Parco eolico
“Passo di Frassineto”

Progetto Definitivo

1.23

Chiarimenti e approfondimenti
III Cds

**PROPOSTA DI MODIFICA PROGETTUALE: CONFRONTO
TRA STATO DI PROGETTO E SOLUZIONE ALTERNATIVA**

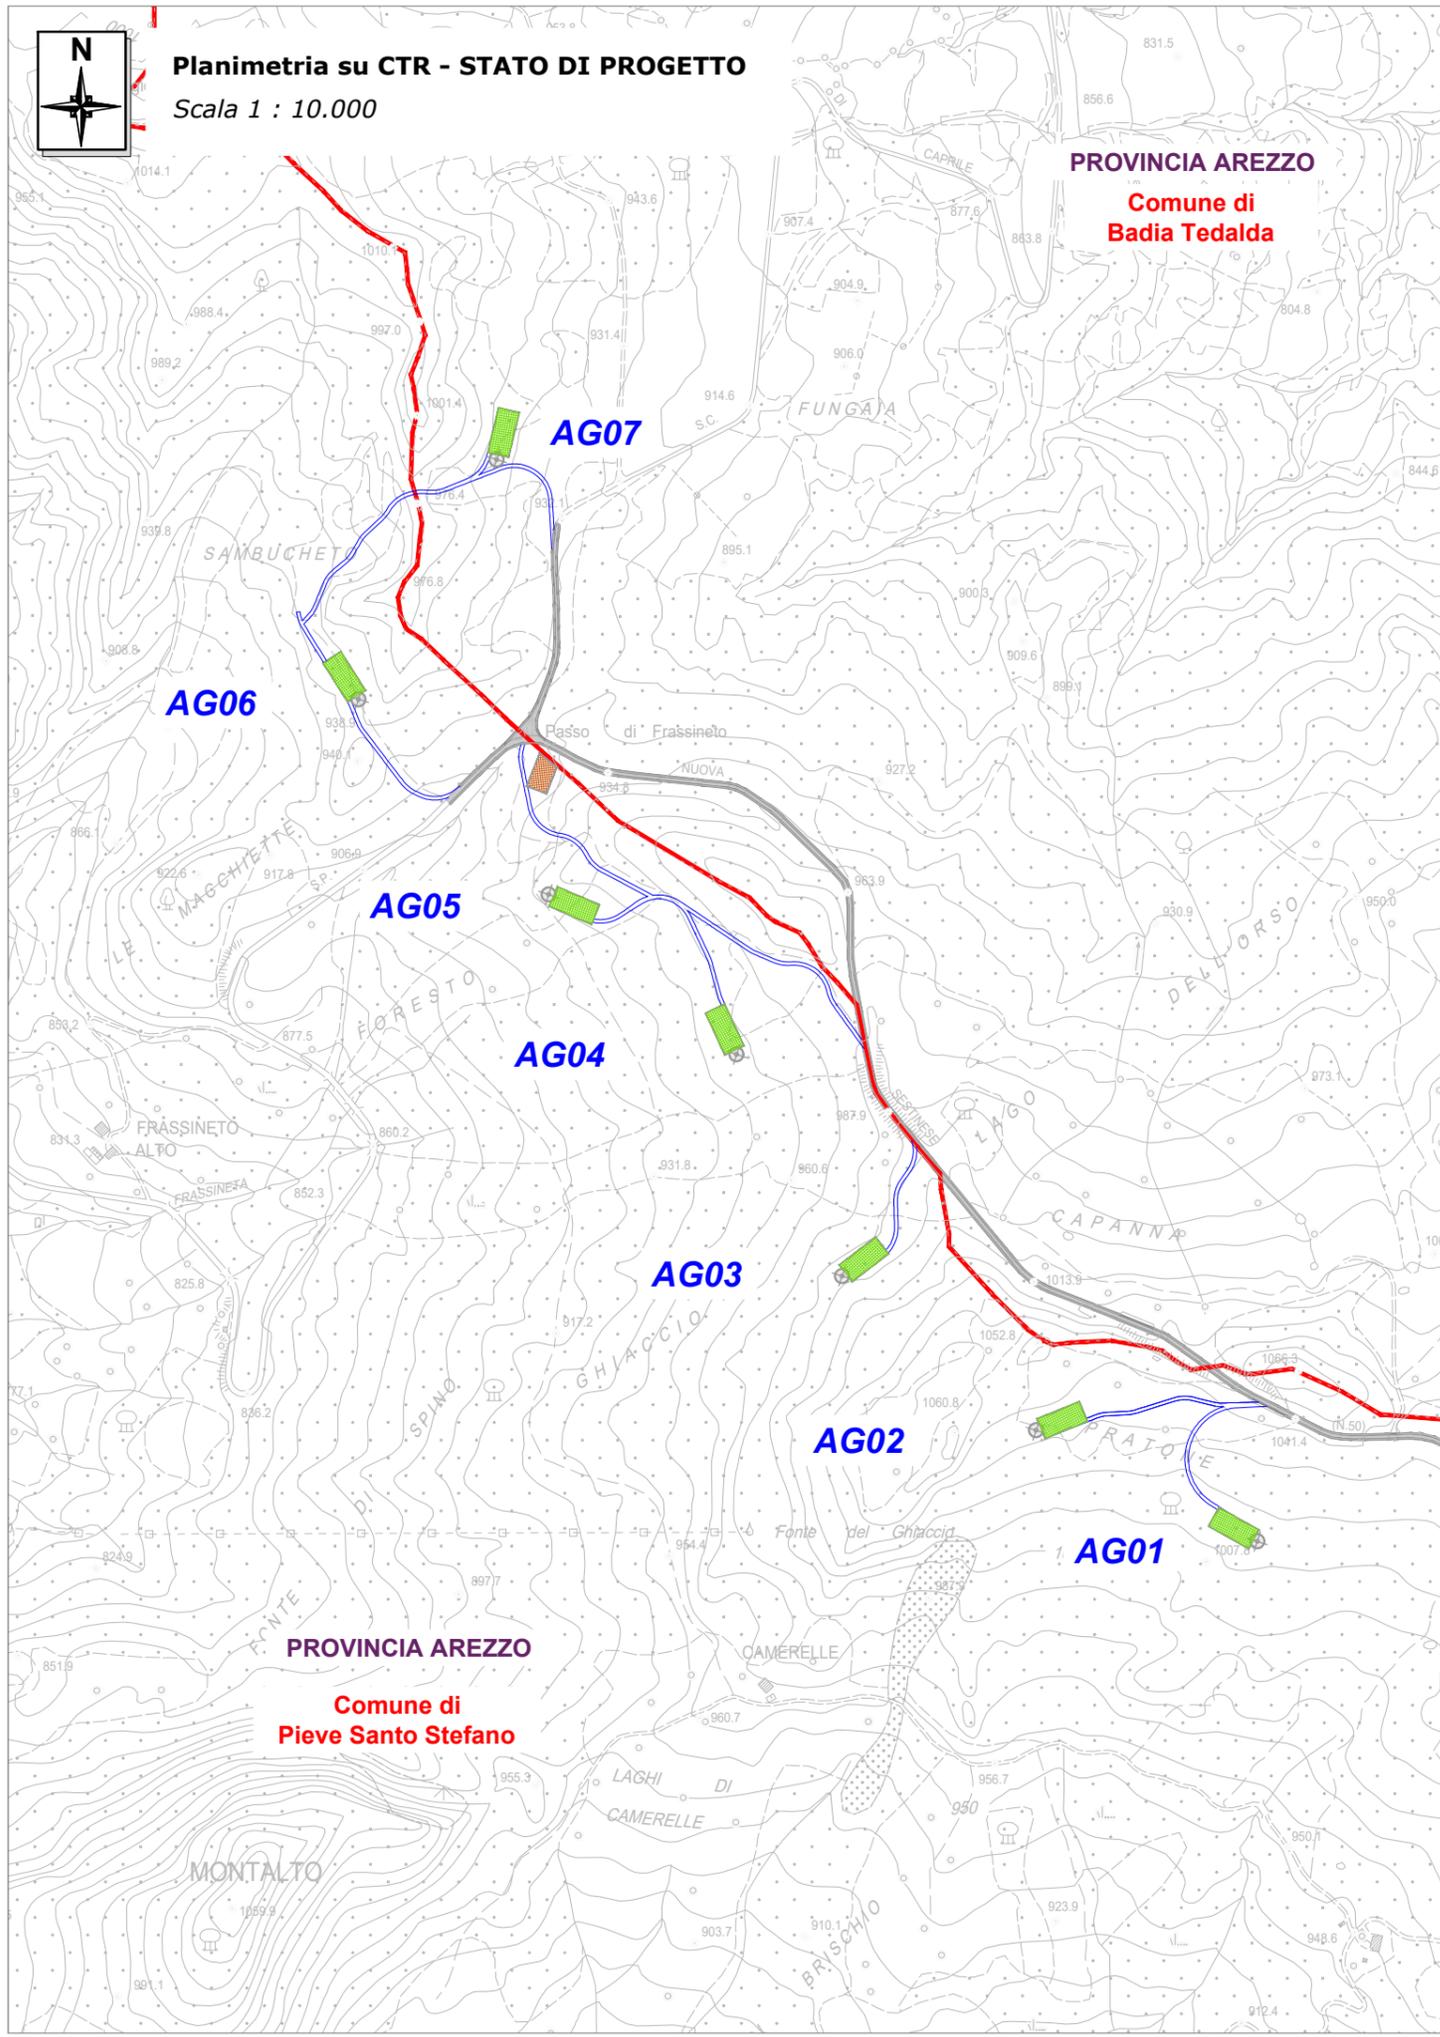
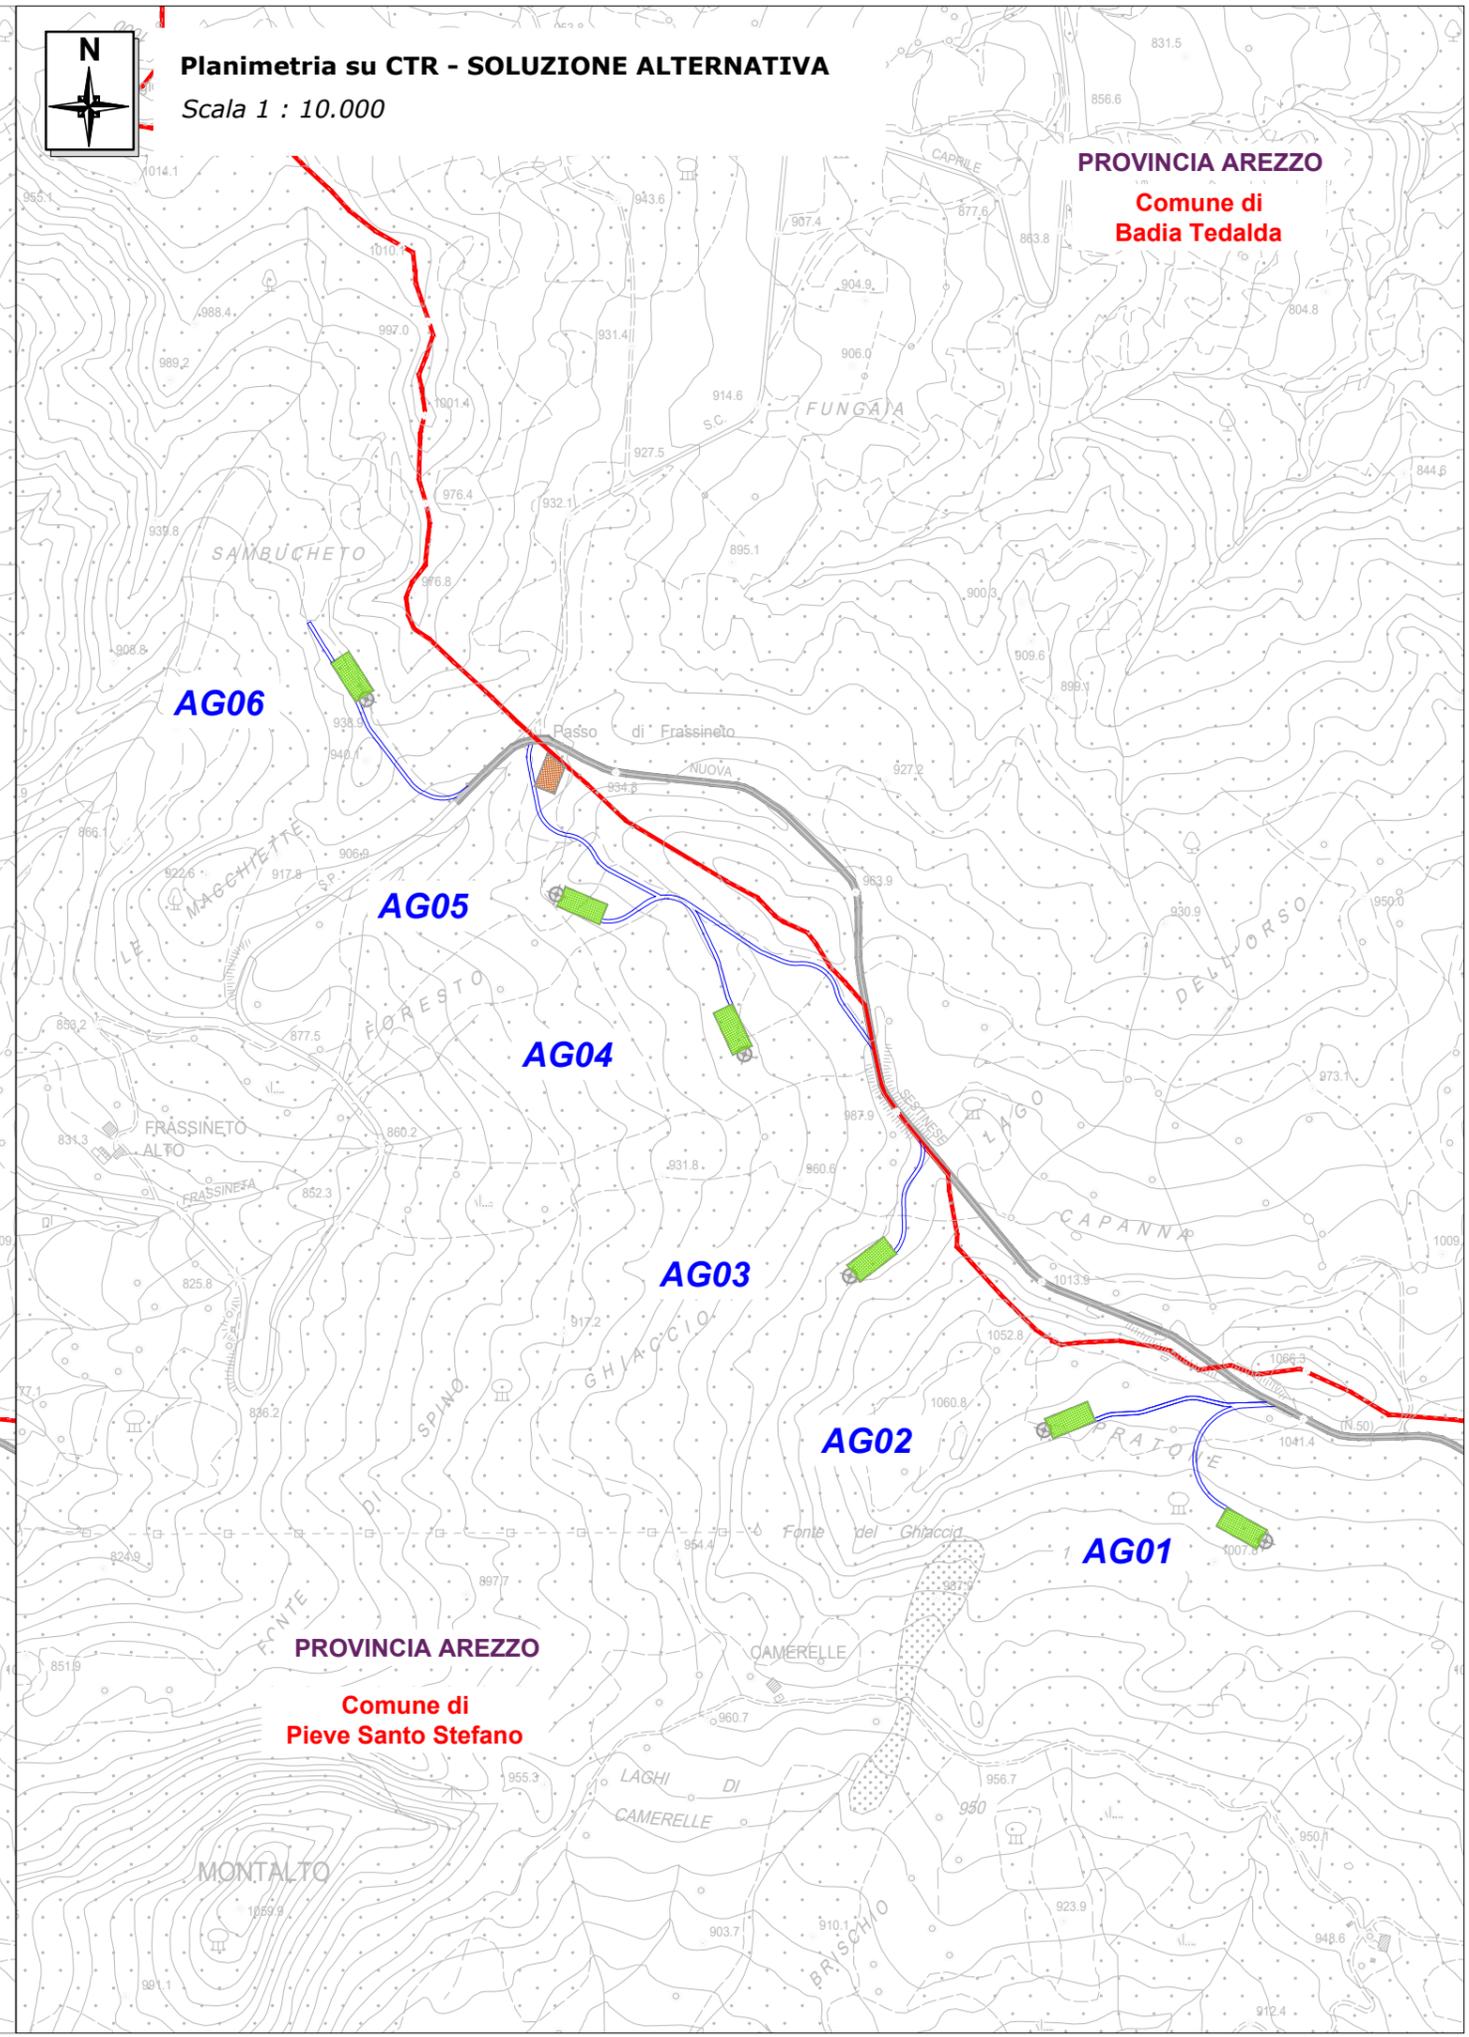
ALLEGATO 1 Proposta di modifica progettuale: Confronto tra Stato di progetto e Soluzione Alternativa
